مشروع الحرس الوطني بالاحساء / 1220 p  
الرقم: SBG-SANG-BHK-P-1220-ATC-000952

### الموضوع : متابعة تنفيذ الاعمال بموقع الأحساء

CONSULTANT:		CLIENT:		CONTRACTOR:	
دار الحياض DAR AL HAYADH ARCHITECTURE & ENGINEERING		المملكة العربية السعودية الحرس الوطني وكالة الشؤون الفنية الإدارة العامة للمشروعات 		مجموعة بنادر السعودية SAUDI BINLADIN GROUP ARCHITECTURE & BUILDING CONSTRUCTION	
SITE REPORT FOR MECHANICAL WORK					
PROJECT	SAUDI NATIONAL GUARD HOUSING PROJECT			R. NO	1
LOCATION	AL HASA			DATE	21.01.2015
DISCIPLINE				DISCIPLINE	MECHANICAL WORK
ITEM	DESCRIPTION			COMMENTS

المشروع : إسكان الحرس الوطني بالإحساء

( صورة رقم - 5 )

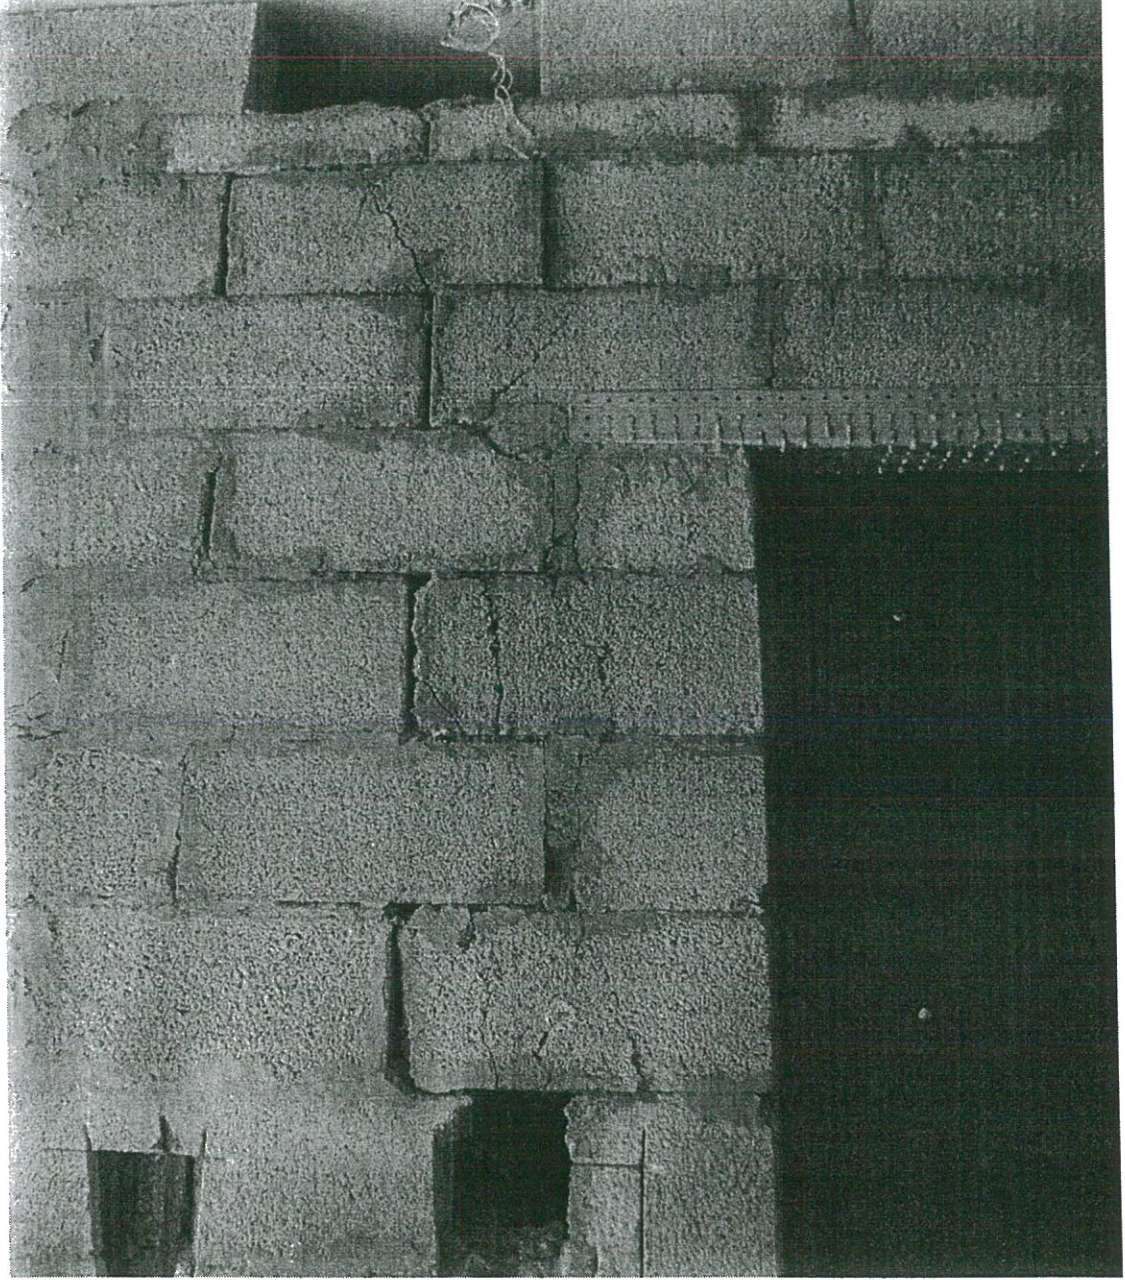
( هناك تضرر كبير في الجدران وتشققات وفصل واضح بين البلوك )

( صورة رقم - 6 )

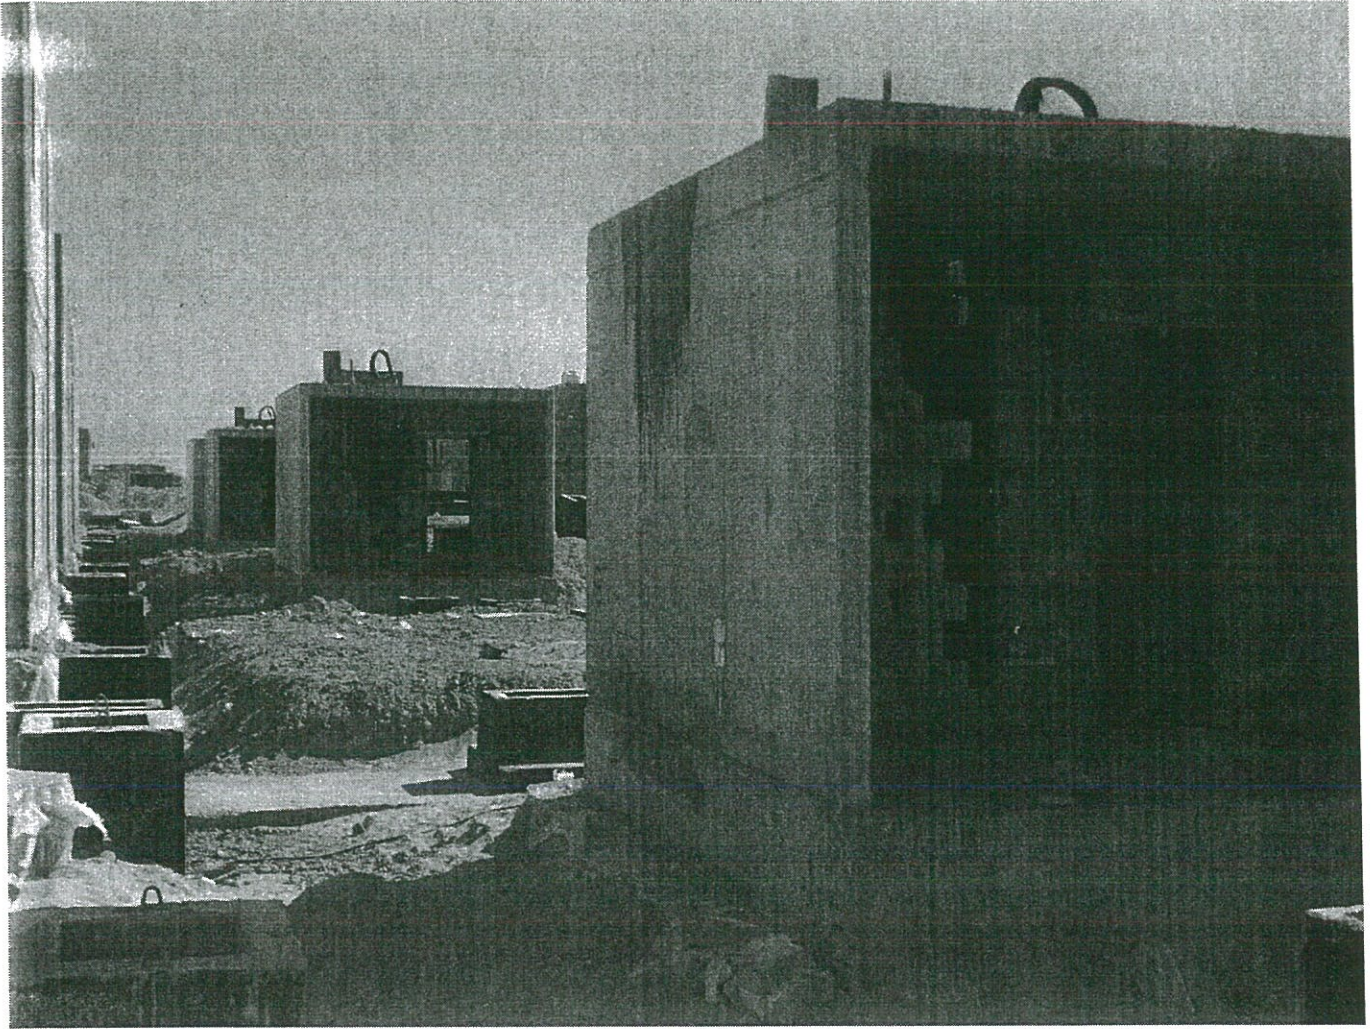
( صورة أخرى تبين التصدعات الظاهرة في أعمال المباني في المداخل ومنطقة العتب )

( صورة رقم - 7 )

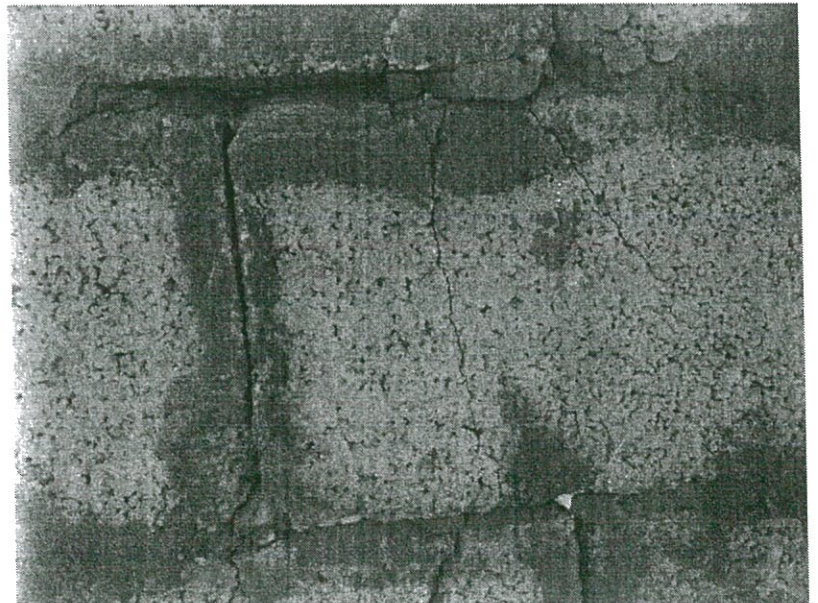
( صورة تبين مدى الضرر اللاحق بأعمال المباني )

( صورة رقم - 8 )

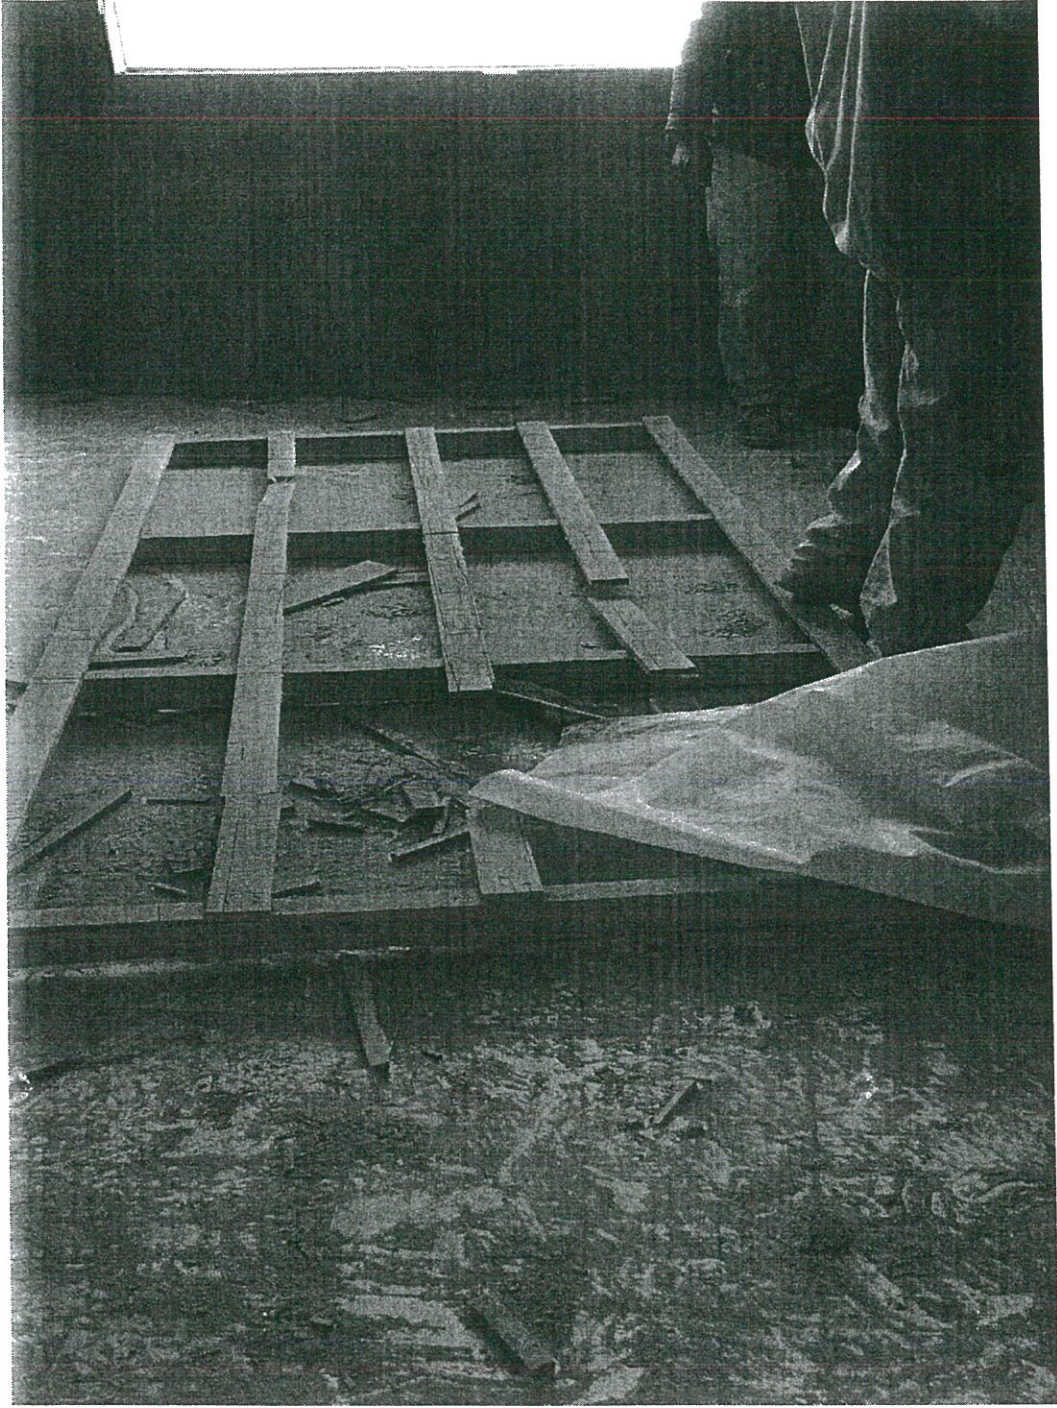
( تلف بدرجات السلم نتيجة لعدم عمل حماية له )

( صورة رقم - 12 )

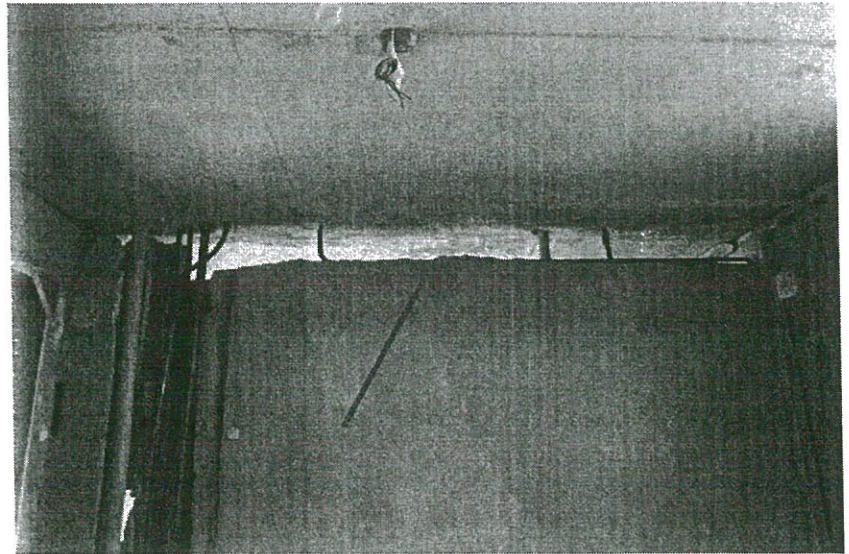
(تنفيذ الاعمال الميكانيكية بصورة غير سليمة -في الصورة سقوط البياض من الخارج )

( صورة رقم - 14 )

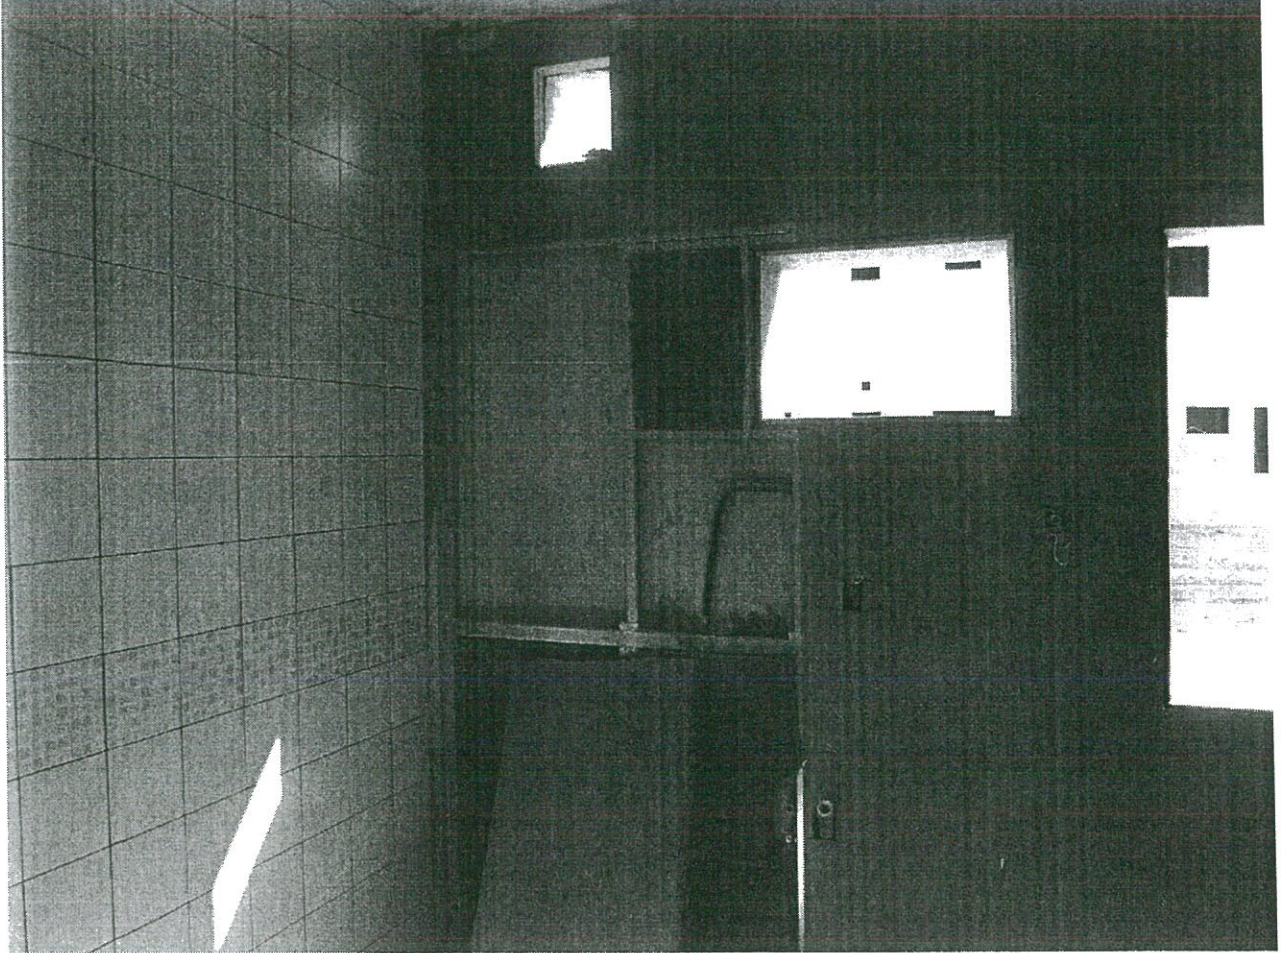
( عدم اكتمال اعمال المباني مع البدء في أعمال البياض )

( صورة رقم - 15 )

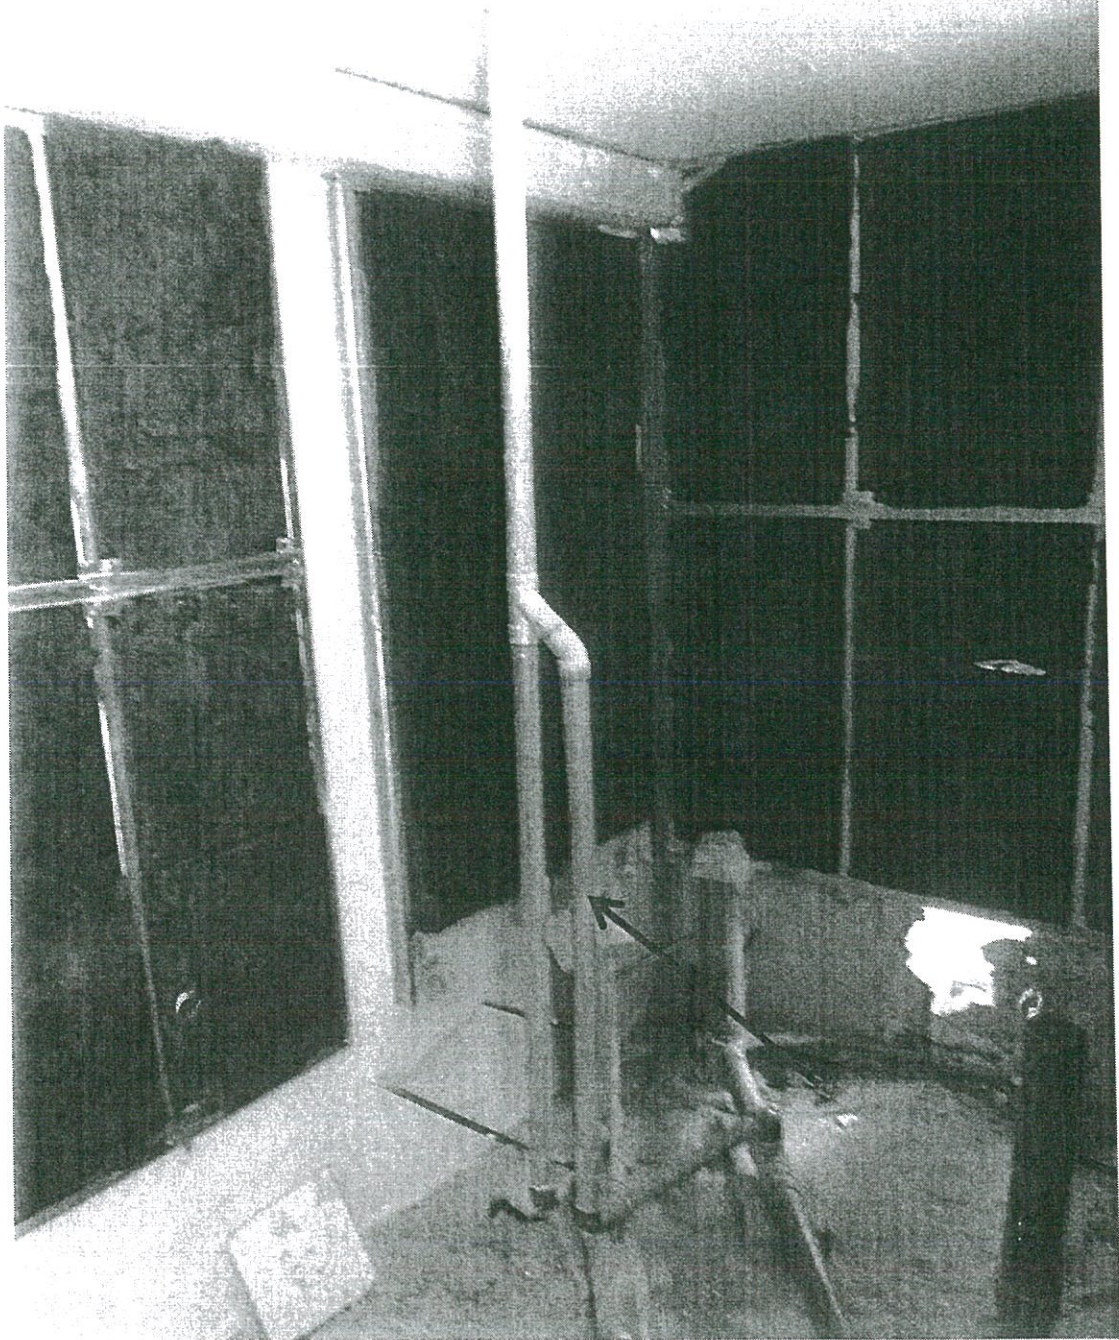
( عدم مراعاة المتابع في مراحل الأعمال )

( صورة رقم - 16 )

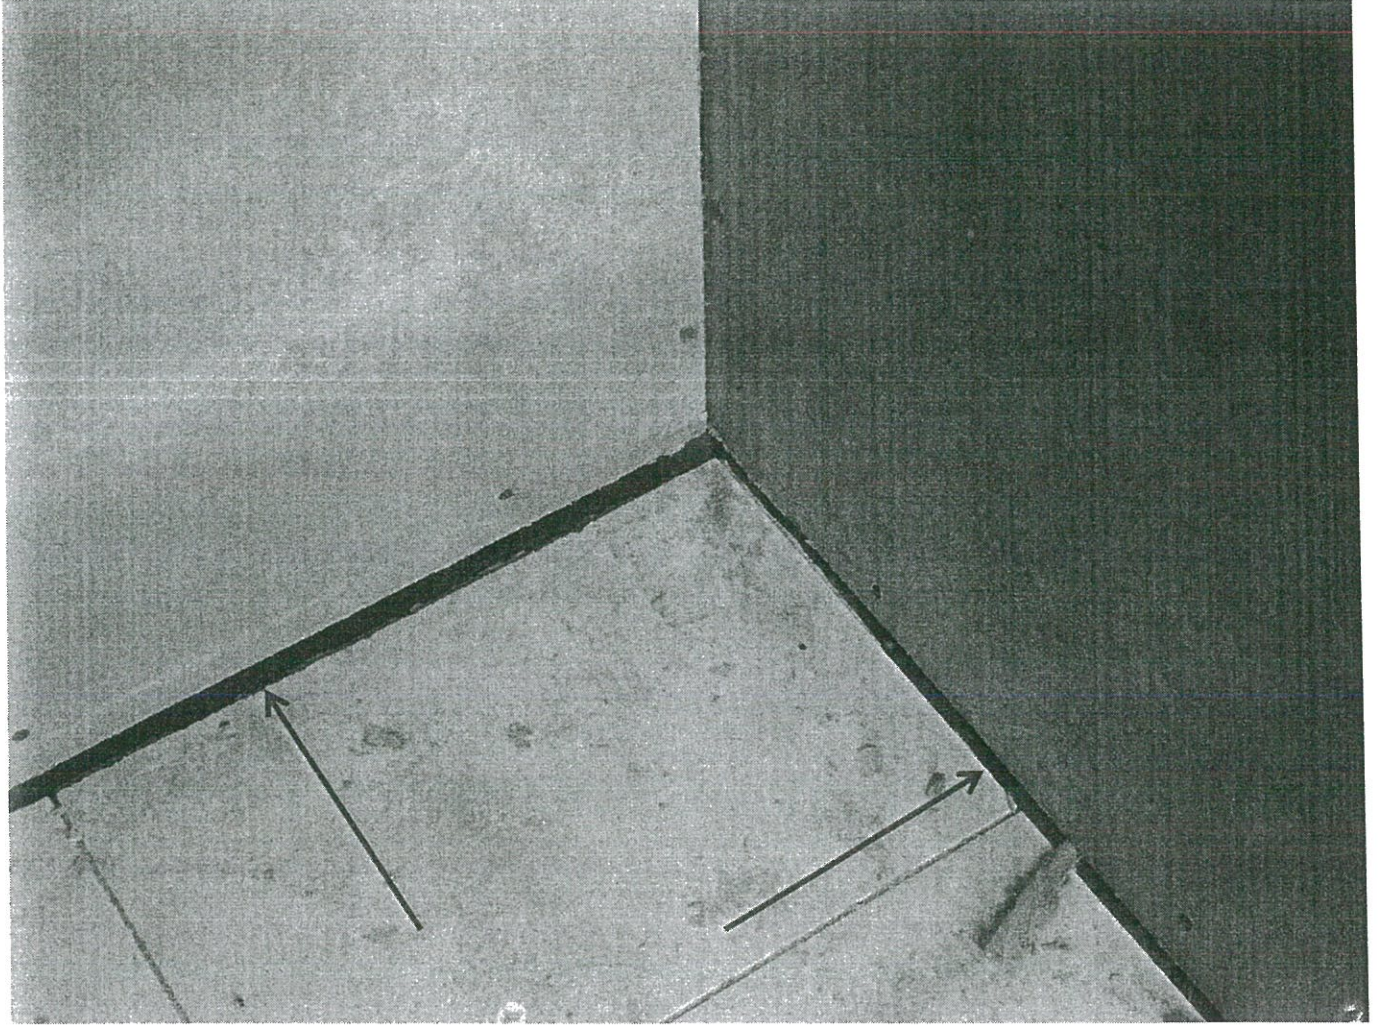
( عدم مراعاة التتابع في أعمال المباني والميكانيكية )

( صورة رقم - 17 )

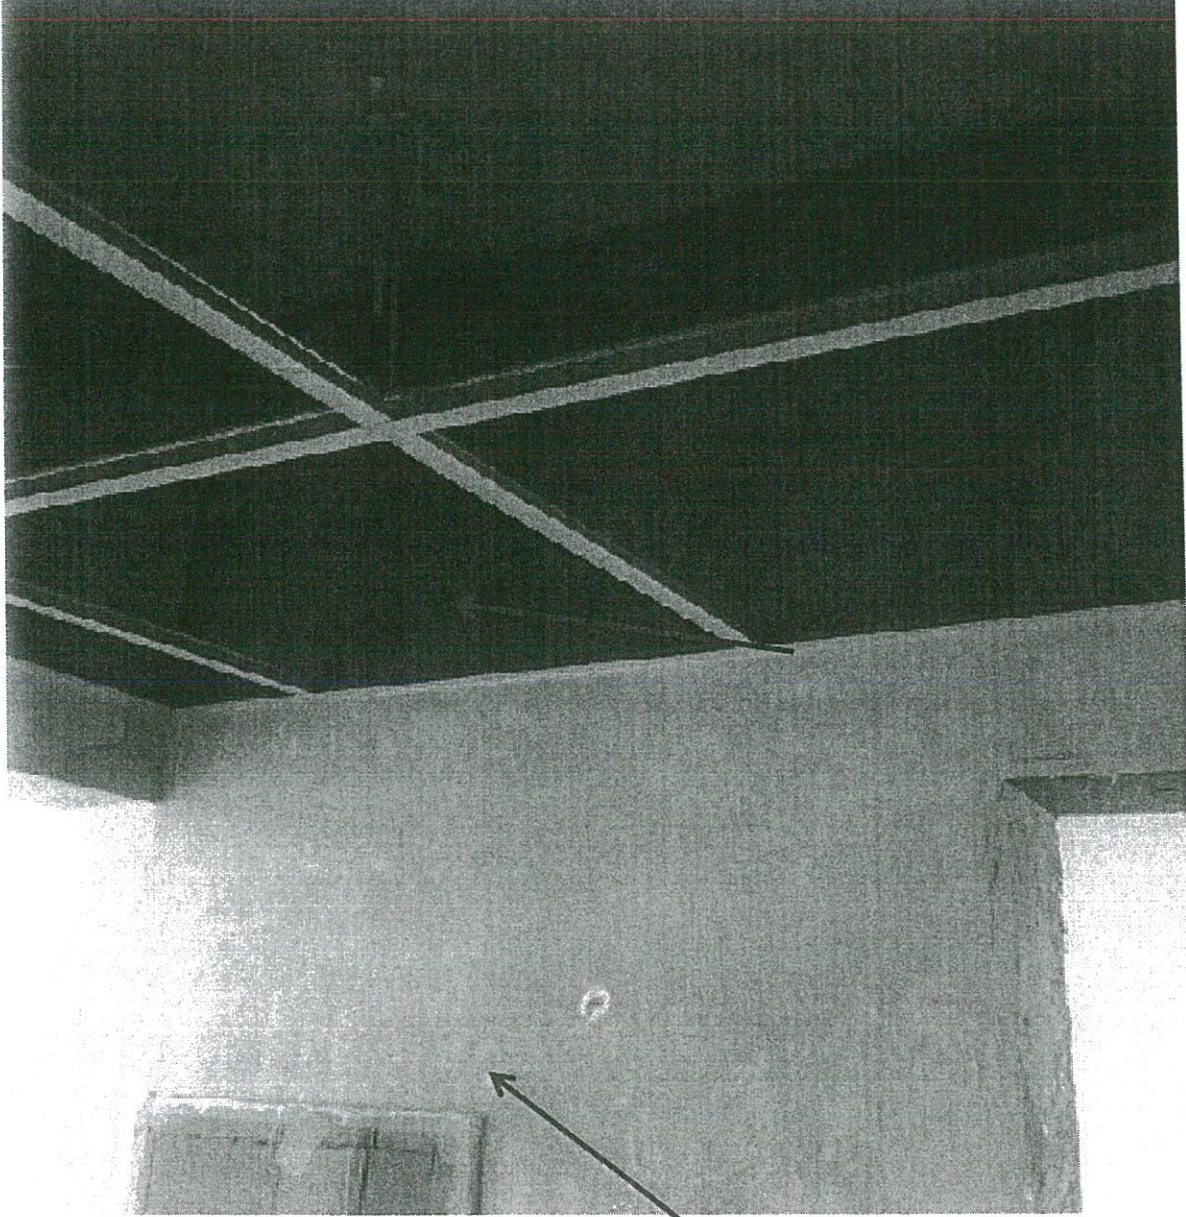
( هناك فراغ بين نهاية بلاط الارضية وجدران الالواح الإسمنتية مع عدم تطابق الزوايا )
